ΔΗΜΟΣ ΠΑΤΡΕΩΝ

ΘΕΜΑ:	Χορήγηση απαντήσεων και διευκρινίσεων επί ερωτημάτων που υποβλήθηκαν από 25/10/2022 έως και 02/11/2022 στο πλαίσιο της διαγωνιστικής διαδικασίας για το έργο «ΚΑΤΑΣΚΕΥΗ ΜΟΝΑΔΑΣ ΕΠΕΞΕΡΓΑΣΙΑΣ ΑΠΟΡΡΙΜΜΑΤΩΝ (ΜΕΑ) & ΜΟΝΑΔΑΣ ΕΠΕΞΕΡΓΑΣΙΑΣ ΒΙΟΑΠΟΒΛΗΤΩΝ (ΜΕΒ) ΣΤΗ ΘΕΣΗ ΦΛΟΚΑ ΤΟΥ ΔΗΜΟΥ ΔΥΤΙΚΗΣ ΑΧΑΪΑΣ» (α/α ΕΣΗΔΗΣ 191199)
--------------	-----------------------------------------------------------------------------------------------------------------------------------------------------------------------------------------------------------------------------------------------------------------------------------------------------------------------------------

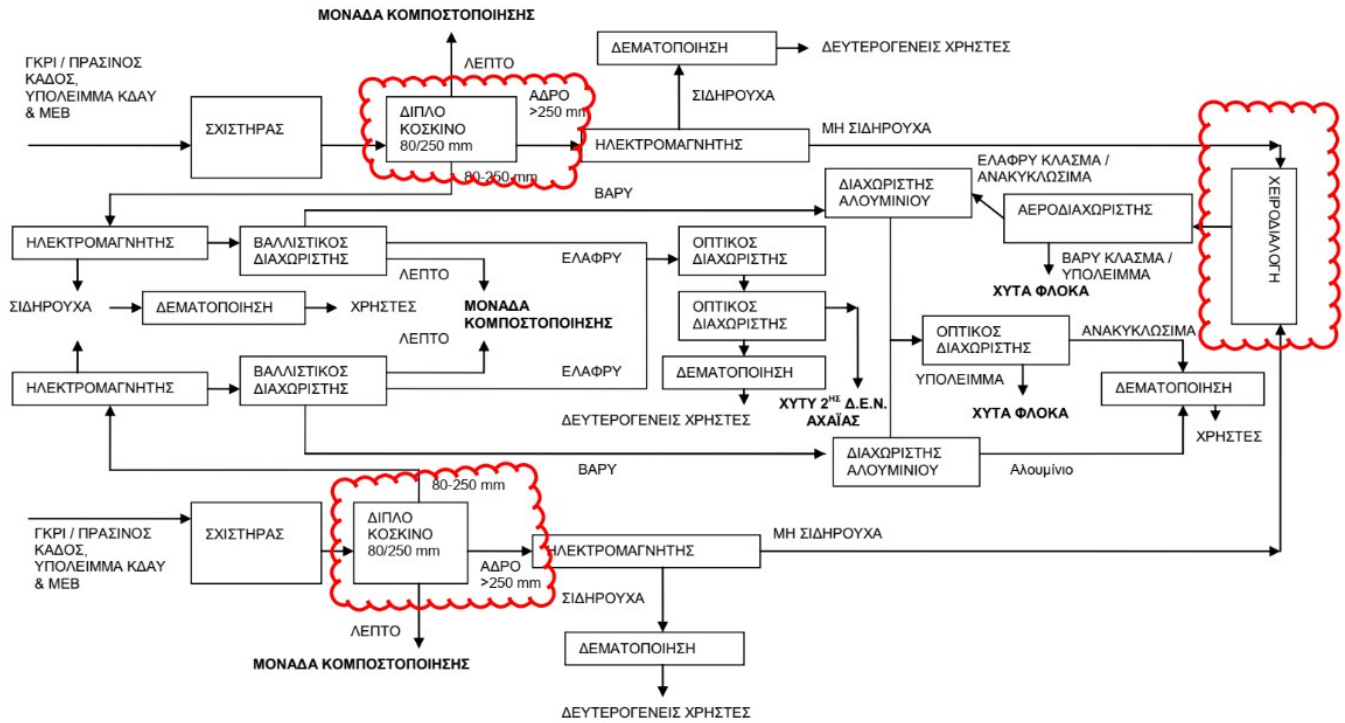
- Κεφάλαιο 2.1: **«Η διάταξη και η αλληλουχία του εξοπλισμού της μηχανικής διαλογής και της ραφιναρίας κάθε τεχνικής προσφοράς αφήνεται στην κρίση των διαγωνιζομένων, υπό την προϋπόθεση της τήρησης των υποχρεωτικών δεσμεύσεων που απορρέουν από τα συμβατικά τεύχη και την ισχύουσα νομοθεσία.»**
- Κεφάλαιο 4.4: **«Ενδεικτικά ο τρόπος λειτουργίας και η διάταξη του εξοπλισμού θα είναι ως εξής:**

Το αδρό κλάσμα των κοσκίνων οδηγείται σε 2 μαγνητικούς διαχωριστές και χειροδιαλογή, όπου διαχωρίζονται τα υλικά συσκευασίας (αλουμίνια, γυάλινες φιάλες, χαρτί-χαρτόνι και ξυλώδη υλικά, όπως φορμάικες, MDF και κόντρα-πλακέ). Το αδρό κλάσμα (>250 mm) που απομένει μετά τη χειροδιαλογή των συσκευασιών οδηγείται σε αεροδιαχωριστή, όπου διαχωρίζεται το υπόλειμμα.»

Σε συμφωνία με την Προμελέτη του έργου, την ΜΠΕ, την ΑΕΠΟ και την απάντηση στο ερώτημα 16 του με ΑΠ 101849/27-10-2022 έγγραφο διευκρινίσεων του ΣΥ.ΔΙ.Σ.Α. Ν. Αχαΐας, διορθώνεται η απάντηση στο ερώτημα 23 του υπ' αριθμ. πρωτοκόλλου 101849/27-10-2022 εγγράφου διευκρινίσεων, ως ακολούθως:

Επιτρέπεται να συγχωνευθούν τα ευμεγέθη κλάσματα των δύο κοσκίνων από τις δύο γραμμές επεξεργασίας,

σε μια γραμμή, εφόσον επιλεγεί λύση με ανάκτηση ανακυκλωσίμων με μηχανικά μέσα, ή με χειροδιαλογή σε αυτά τα ρεύματα.

Α. το ακόλουθο διάγραμμα ροής (βλ. σχήμα 2.2 του κεφαλαίου 2.2.3 του τεύχους της Τεχνικής Μελέτης),

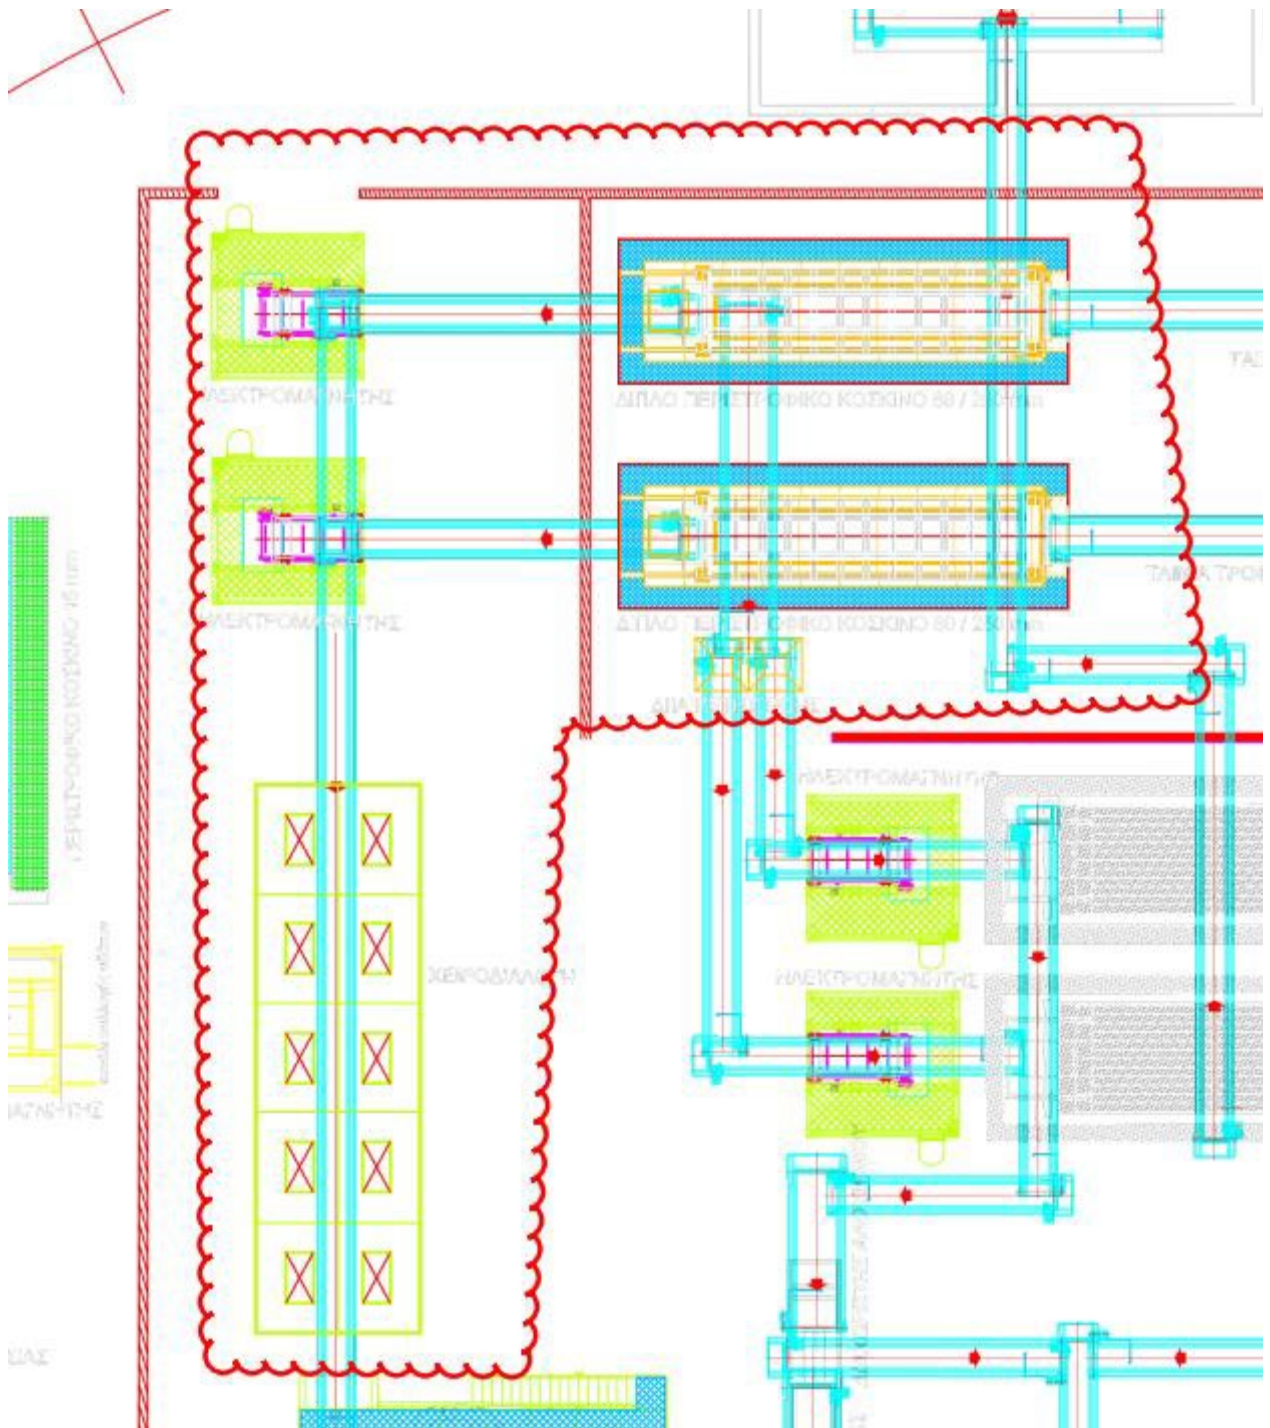
Από τα ανωτέρω Α και Β επικαλούμενα στοιχεία της προμελέτης προκύπτει με σαφήνεια, ότι η προμελέτη του έργου προέβλεπε την συγχώνευση των γραμμών εξόδου του ευμεγέθους κλάσματος (>250mm) των δύο κοσκίνων σε μία γραμμή, η οποία στη συνέχεια οδηγούνταν σε ανάκτηση ανακυκλώσιμων ευμεγεθών υλικών μέσω χειροδιαλογής. Αντίστοιχη πρόβλεψη υπάρχει και στην ΑΕΠΟ ως απόρροια του σχεδιασμού της προμελέτης (βλ. κεφάλαιο Α.8.1, Περιγραφή Έργου ΜΕΑ).

Συνεπώς, με βάση όλα τα ανωτέρω, αντιλαμβανόμαστε πως η απάντηση στο ερώτημα 23 δόθηκε εκ παραδρομής και ως εκ τούτου παρακαλούμε, να μας επιβεβαιώσετε, πως είναι επιτρεπτή η συγχώνευση των δύο γραμμών του υπερμεγέθους κλάσματος (>250mm) των δύο κοσκίνων, σε μια γραμμή, και πως η μία αυτή γραμμή μπορεί να οδηγηθεί σε ανάκτηση ανακυκλώσιμων υλικών είτε με μηχανικά μέσα είτε μέσω χειροδιαλογής, κατ' επιλογή των υποψηφίων.
